## Progetto Definitivo Parco Eolico "Montagnola"

**Relazione sulle integrazioni richieste  
dal MTE con nota 0028500 del  
18.03.2021**

COMMESSA	FASE	ELABORATO	REV.
F0302	L	R01	A

## ANALISI 2 – FRAMMENTAZIONE INDOTTA SULLE SUPERFICI NATURALI

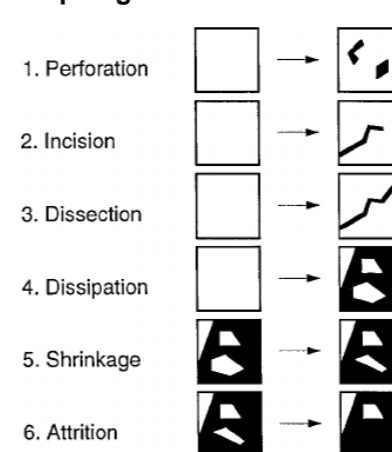
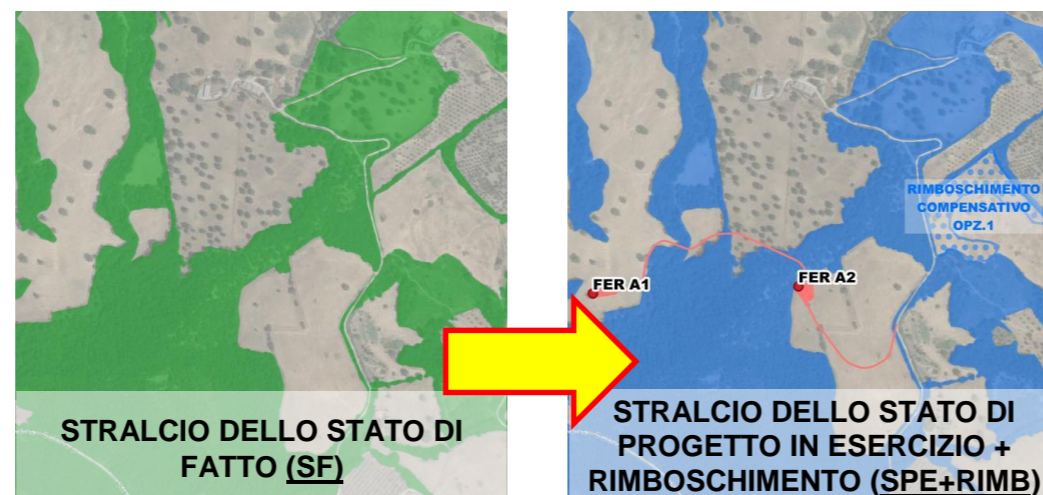
Il proponente dichiara un consumo di suolo trascurabile (di 7,6 ha al lordo dei ripristini post-cantiere). Tale valore deve essere contabilizzato, includendo la nuova viabilità e gli ampliamenti non ripristinabili, le stazioni utente, di accumulo o altre necessità. Nel calcolo va altresì considerata la frammentazione degli appezzamenti coltivati indotta dalla localizzazione degli interventi, considerando l'ordinamento colturale delle attività che saranno direttamente interferite, sia in fase di cantiere che in fase di esercizio, dal Parco eolico (piazzole, cavidotto, sottostazione, piste di accesso, piste di cantiere, ecc.), per procedere poi alle misure di mitigazione e compensazione.

Le elaborazioni hanno evidenziato che **nella fase ante operam MSIZ = 1.46 km<sup>2</sup> e SDEN = 687.0 mesh/(1000 km<sup>2</sup>)**. In tal caso la classificazione adottata da ISPRA (2018; 2020) non è applicabile, a differenza del caso precedente, perché è stata sviluppata ai fini delle valutazioni del rapporto tra suolo naturale e suolo artificiale/costipato. Prendendo in considerazione l'ingombro delle opere di progetto e la trasformazione di un'area di cava in seminativo per compensare la perdita di suolo agrario di circa 2 ettari in precedenza evidenziata, **in fase post operam MSIZ = 1.45 km<sup>2</sup> e SDEN = 687.4 mesh/(1000 km<sup>2</sup>)**, con una **variazione, in confronto allo stato di fatto, dello 0.68% e dello 0.06% rispettivamente**, indicativi di una frammentazione più evidente in termini di dimensione delle mesh, molto meno in termini di densità delle stesse e comunque nel complesso ancora accettabile. **Il rimboschimento compensativo previsto su 2.83 ettari (è stata presa in considerazione l'opzione 1) compensa abbondantemente gli effetti indotta dalle opere sulle superfici naturali, comportando anzi una riduzione della frammentazione rispetto allo stato di fatto, in virtù di un incremento di MSIZ fino a 1.47 km<sup>2</sup> (+0.68% rispetto allo stato di fatto) ed una riduzione di SDEN fino a 680.5 mesh/(1000 km<sup>2</sup>) (-0.95% rispetto allo stato di fatto). Si ritiene pertanto di poter confermare le valutazioni effettuate nello Studio di Impatto Ambientale.**

Fase	MSIZ	SDEN
Stato di fatto	1.46	687.0
Stato di progetto in esercizio	1.45	687.4
<b>Stato di progetto in esercizio + Rimboschimento compensativo</b>	<b>1.47</b>	<b>680.5</b>
Variazione SPE/SF	-0.68%	+0.06%
Variazione SPE+RIMB/SF	+0.68%	-0.95%

**Il rimboschimento di 2.83 ettari compensa gli effetti indotti dalle opere in progetto, riducendo la frammentazione del territorio anche con riferimento allo stato di fatto.**

## SOVRAPPOSIZIONI CON OLIVETI

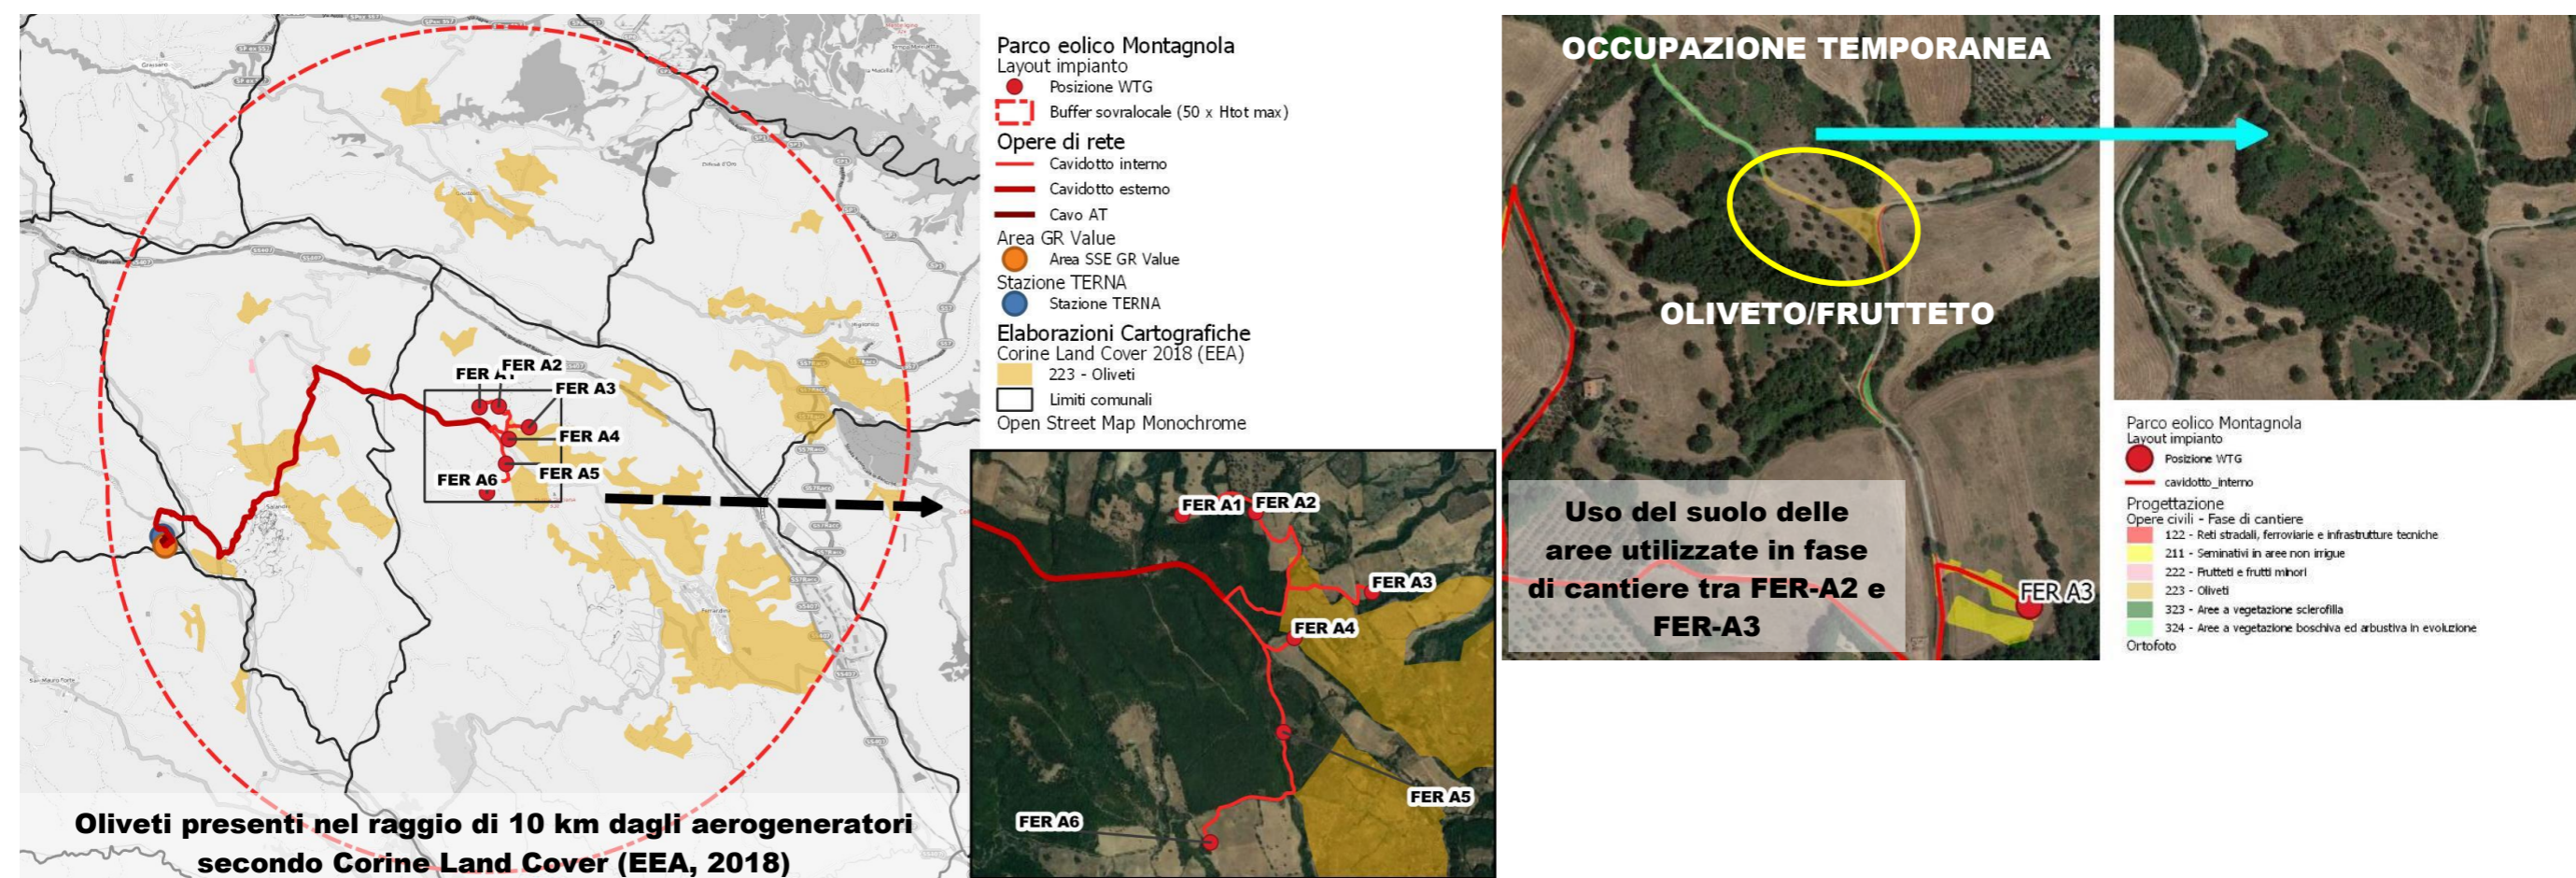
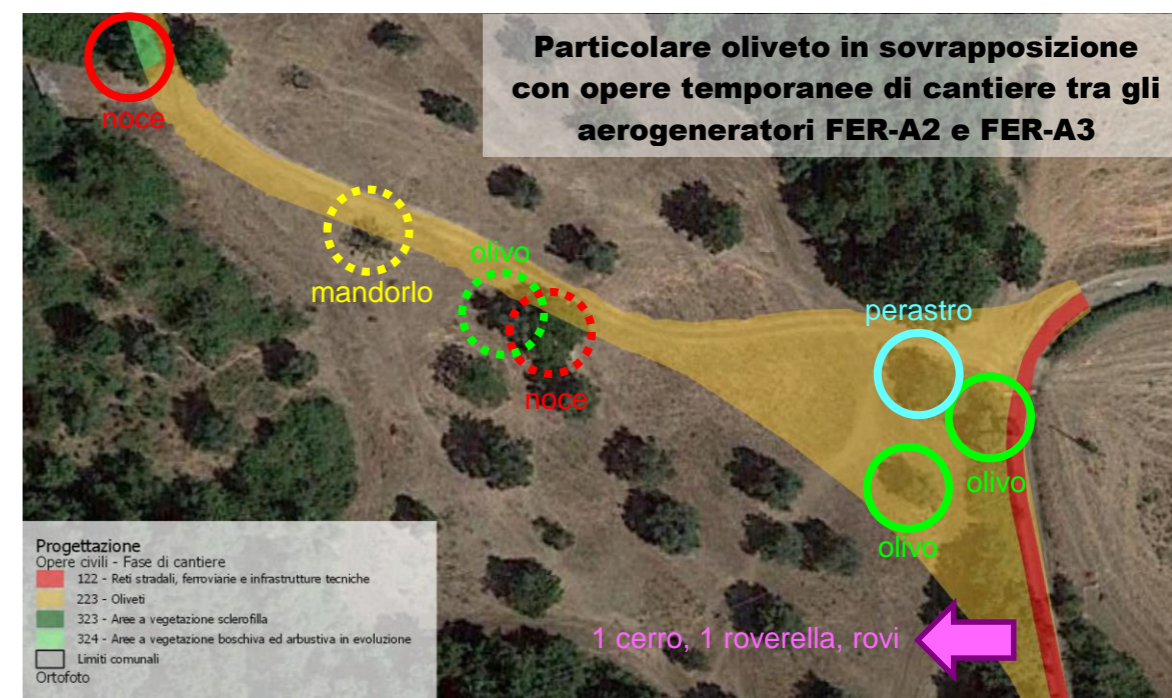
I paesaggi agrari dell'area possiedono sia i tratti tipici dell'agricoltura tradizionale, con estese superfici di uliveti e importanti insediamenti e fabbricati agricoli in un contesto rurale caratterizzato anche dalla presenza di macchie e boschi. Attenzione va posta agli elementi arborei forestali e a eventuali ulivi monumentali, da individuare e censire puntualmente se interferenti, progettando alternative puntuali o operazioni di mitigazione del danno e ripristino, anche per le fasi di cantiere.

Con riferimento agli olivi, in fase di progettazione è stata posta particolare attenzione alla vocazione del territorio nei confronti dell'olivicoltura, tanto che la localizzazione delle opere è stata valutata in modo da ridurre il più possibile le interferenze con tale coltura. In particolare, l'impianto si trova ai margini dell'area maggiormente interessata dalla diffusione dell'olivicoltura, prevalentemente concentrata nella cintura di terreni attorno al centro abitato di Ferrandina, e le opere civili vi si sovrappongono solo per 2.100 m<sup>2</sup>, pari al 2.77% dell'intera superficie utilizzata in fase di cantiere, ovvero lo 0.27% degli oliveti presenti nel buffer di 620 m dall'area dell'impianto e lo 0.005% di quelli presenti entro il raggio di 10 km dagli aerogeneratori. **Peraltro l'occupazione di parte dell'unico oliveto interferente (piuttosto rado, oltre che occupato anche da altri alberi da frutto) risulta solo temporanea e avviene sfruttando il più possibile il tracciato di una pista di servizio esistente, riducendo in tal modo l'interferenza reale a 3 sole piante di olivo, non classificabili come monumentali. In fase esecutiva sarà peraltro possibile un'ulteriore ottimizzazione, riducendo l'impatto complessivo a 2 piante di olivo, un perastro ed un noce.** Per tali piante, in ogni caso, si prevede l'espianto ed il reimpianto nella stessa area, in posizione tale da non subire danni durante i lavori (per maggiori dettagli si rimanda alla relazione sul ripristino ed il restauro ambientale). Altre interferenze si rilevano in corrispondenza del raccordo con la strada asfaltata esistente e precisamente nei confronti di un cerro, una roverella e alcuni rovi, che saranno trattati secondo le modalità descritte nella relazione sui ripristini e le compensazioni. **Nessuna sovrapposizione si rileva con la stazione utente ed il cavidotto, che tra Ferrandina e Salandra si sviluppa interamente lungo la viabilità esistente, né con la stazione elettrica.**

- Sovrapposizione delle opere civili con 2.100 m<sup>2</sup> di oliveto (rispettivamente corrispondenti allo 0.27% ed allo 0.005% degli oliveti presenti nel raggio di 620 m dall'area occupata dall'impianto e 10 km dagli aerogeneratori)
- 2 olivi NON monumentali direttamente interessati, da espantare e ripiantare nella stessa area, ma in posizione non interferente

- nessuna sovrapposizione;
- ripristino dello stato dei luoghi.

IPOTESI LOCALIZZATIVE DEL RIMBOSCHIMENTO COMPENSATIVO

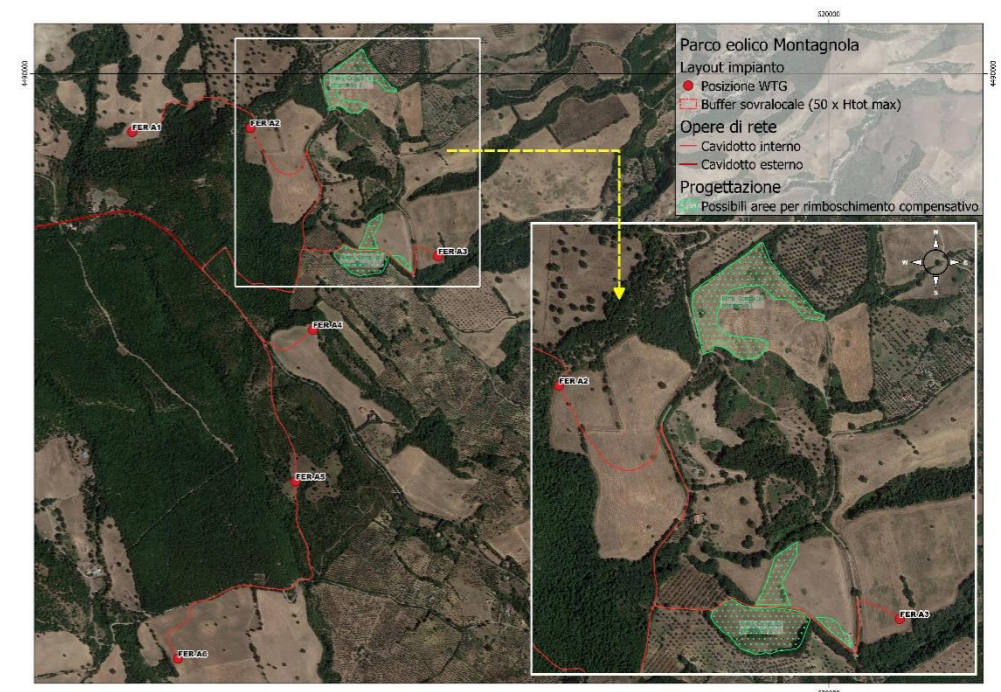
Sono proposte mitigazioni minimali per componenti essenziali quali paesaggio, territorio agricolo e biodiversità (rinverdimenti e limitazioni dei disturbi). Il proponente dovrà prevedere e porre in essere tutte le misure di mitigazione utili a minimizzare l'impatto su vegetazione, flora e sull'avifauna e altre componenti interessate in fase di esercizio, incluso obbligo di:

- i. colorazione di una pala in nero per ridurre l'incidenza sulle componenti dell'avifauna;
- ii. mantenere il terreno agrario nelle superfici sottostanti gli aerogeneratori sotto le pale, in un'area circolare di 60-80 m, pulito tramite lavorazioni superficiali, sfalci e ripuliture a cadenza almeno semestrale;
- iii. progetti di ripopolamento o creazione di habitat idonei, anche altrove, sulla base degli esiti dei monitoraggi ante e post operam;
- iv. escludere ovunque l'utilizzo di pavimentazioni impermeabilizzanti.

In proposito, come già descritto nel paragrafo precedente, si evidenzia preliminarmente che oltre ai rinverdimenti ed alla limitazione dei disturbi, nel progetto è stato previsto un **rimboschimento compensativo su superficie pari al doppio della superficie boscata o assimilabile cautelativamente indicata come interferente in fase di cantiere** (prevedendo in ogni caso anche il ripristino delle aree boscate soggette ad occupazione temporanea) in due aree alternative tra loro. Sono stati inoltre previsti **interventi di creazione di habitat idonei per l'insediamento di chiropteri**, attraverso l'installazione di **bat box**, e **avifauna**, attraverso l'installazione di **cassette nido** e la realizzazione di un **carnaio**, anche in base degli esiti del monitoraggio annuale ante operam dell'avifauna già effettuato nell'area. Per quanto riguarda le bat-box, a seguito dell'espletamento delle attività di monitoraggio ante operam si definirà con maggiore dettaglio la posizione delle bat box (tra le immagini seguenti una esplicativa delle possibili ipotesi localizzative).

**In ogni caso, nel recepire tutte le prescrizioni della CTVA sopra elencate, le misure di mitigazione/compensazione proposte nello studio di impatto ambientale sono state modificate o integrate come meglio dettagliato di seguito.**

## SIMULAZIONE INCREMENTI DI MASSA LEGNOSA E STOCK DI CARBONIO

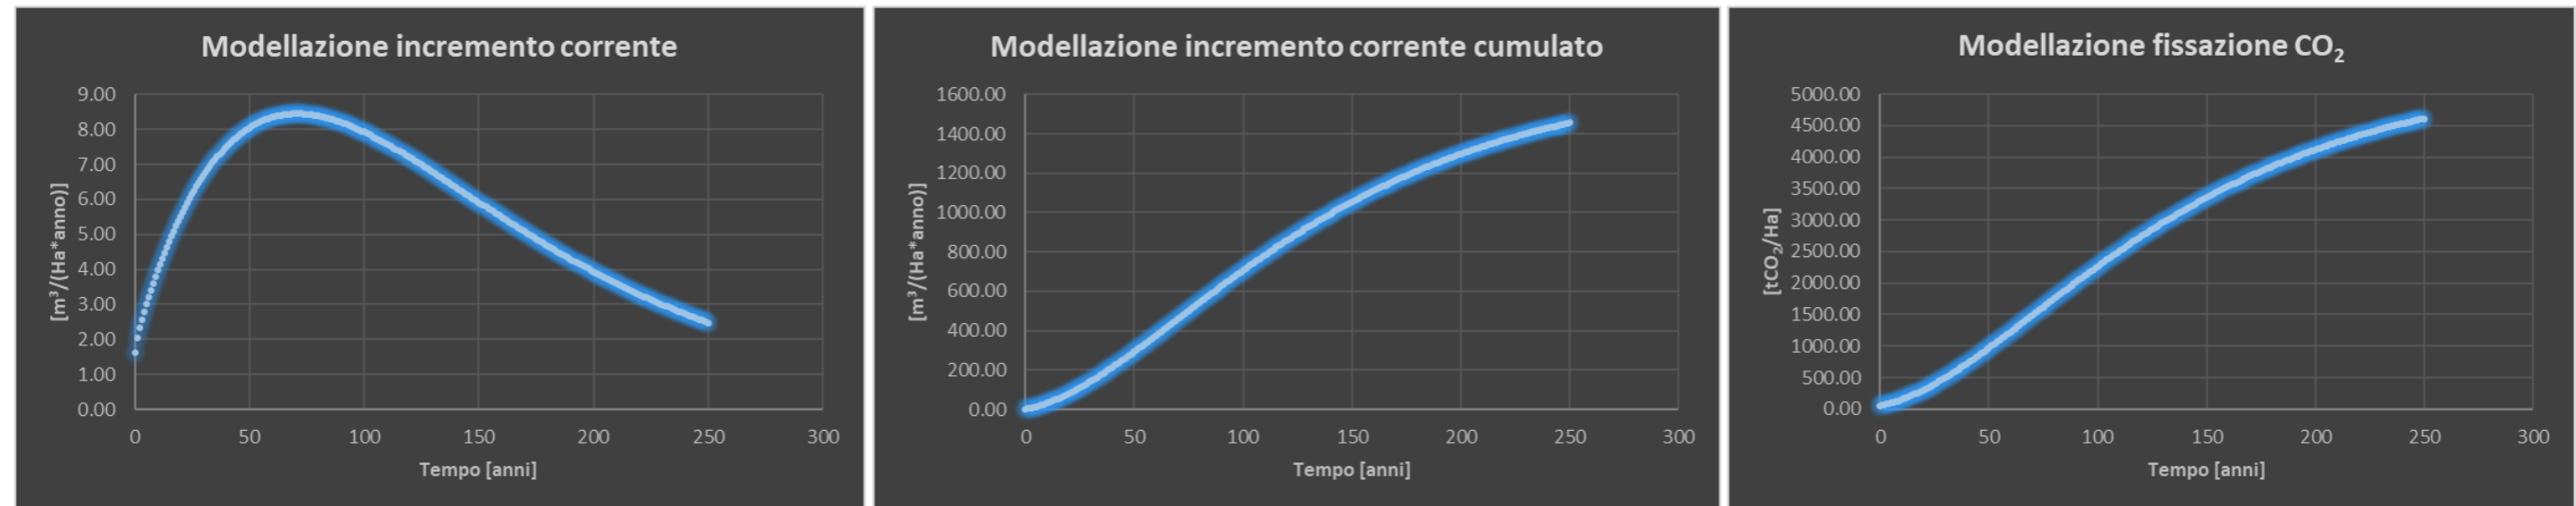
Le compensazioni possono essere legate al miglioramento e alla riqualificazione delle realtà silvo-pastorali esistenti e dei suoi elementi di pregio ecologico-estetico (alberature, piante monumentali, muretti a secco, ...)

Sebbene si sia già avuto modo di evidenziare la sottrazione di emissioni di gas climalteranti per sostituzione di un equivalente produzione di energia elettrica da fonti fossili (secondo i calcoli proposti da ISPRA, 2020), **gli interventi di compensazione sono funzionali al bilanciamento tanto del consumo di suolo (in termini areali ed in termini di superficie), quanto delle emissioni dovute ai materiali e alla messa in opera dell'impianto**. In proposito è stata effettuata un'analisi della riduzione delle emissioni di CO<sub>2</sub> attribuibile al previsto rimboscimento compensativo; a tal fine è stato utilizzato il **modello For-est** previa costruzione della curva di crescita di un rimboscimento di latifoglie secondo la formula di Richards (1959: In Federici S. et al., 2008<sup>9</sup>), a partire dai coefficienti elaborati sulle formazioni forestali della Basilicata, per la specifica tipologia inventariale indicata, e riportati nel Programma Nazionale di Contabilità Forestale redatto da ISPRA (Vitullo M. & Federici, 2019<sup>10</sup>).

**Le elaborazioni condotte evidenziano che l'equivalente CO<sub>2</sub> stoccata dai 2.83 ettari di rimboscimento previsti a corredo del progetto all'interno dei diversi pool compensano, in 2/3 turni di circa 70 anni, le emissioni di CO<sub>2</sub>-eq attribuibili all'impianto nell'intero suo ciclo di vita**. I ripristini non sono stati presi in considerazione poiché bilanciano esclusivamente le interferenze con le aree strettamente funzionali alla fase di cantiere.

Figura 2: Case dismesse (n.11) nel buffer di 15 km (ns. elaborazioni in ambiente GIS su dati RSDI Regione Basilicata)

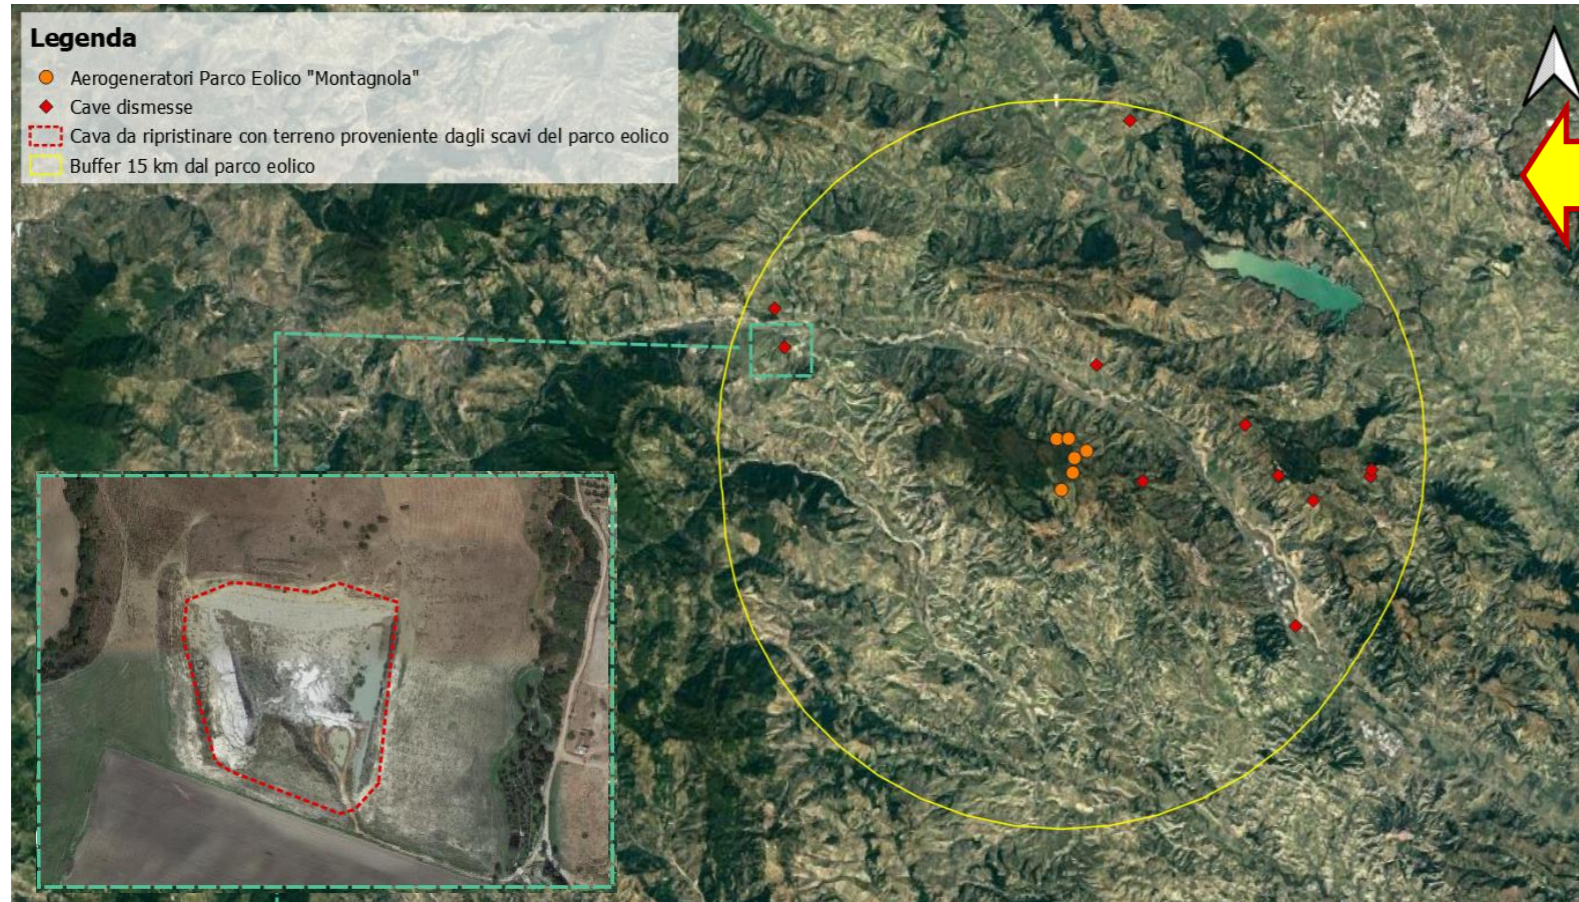
Il proponente dovrà progettare e porre in essere misure compensative (con rapporti di compensazioni superiori a 1:1) atte a bilanciare il consumo di suolo dovuto all'opera e alla sua gestione (sottrazione terreno agricolo alla produzione sotto gli aerogeneratori) identificando aree nel territorio, anche di area vasta, in cui ripristinare suoli agrari o rigenerare o migliorare habitat ed ecosistemi naturali o seminaturali connessi ai sistemi agricoli, anche in area vasta. Si dovrà altresì prevedere il controllo delle specie ruderali, infestanti, aliene ed il ripopolamento faunistico in relazione ad iniziative già esistenti e rispetto alle eventuali perdite causate dall'impatto (come determinato con i monitoraggi).

Ai fini del bilanciamento del consumo di suolo agrario indotto dalla realizzazione dell'intervento sono stati effettuati approfondimenti di area vasta (entro un buffer di 15 km dall'area di intervento) tramite lo strumento Web GIS regionale "SIT CAVE"<sup>11</sup>. Da tali approfondimenti è emersa nel citato buffer la presenza di un cospicuo numero di cave (n. 21) di cui molte delle quali presentano autorizzazione mineraria scaduta (cave dismesse - n. 11) senza l'attuazione del relativo piano di recupero ambientale volto alla restituzione di tali aree alla originaria destinazione urbanistica (agricola), ripristinando così suolo agricolo nonché quella continuità del paesaggio agrario, nei propri caratteri strutturanti, interrotta dall'intervento estrattivo.

La società GR Value Development S.r.l. si pone l'obiettivo di realizzare il recupero ambientale di un'area di cava come di seguito individuata, di concerto con il soggetto titolare della disponibilità delle aree e impresa del settore estrattivo (ai fini dell'esercizio) previa presentazione alla Regione Basilicata di specifico progetto di recupero; nell'ambito di tale intervento il terreno di fornitura utile al ripristino dell'area di cava sarà anche quello derivante dagli scavi necessari alla realizzazione dello stesso parco eolico.
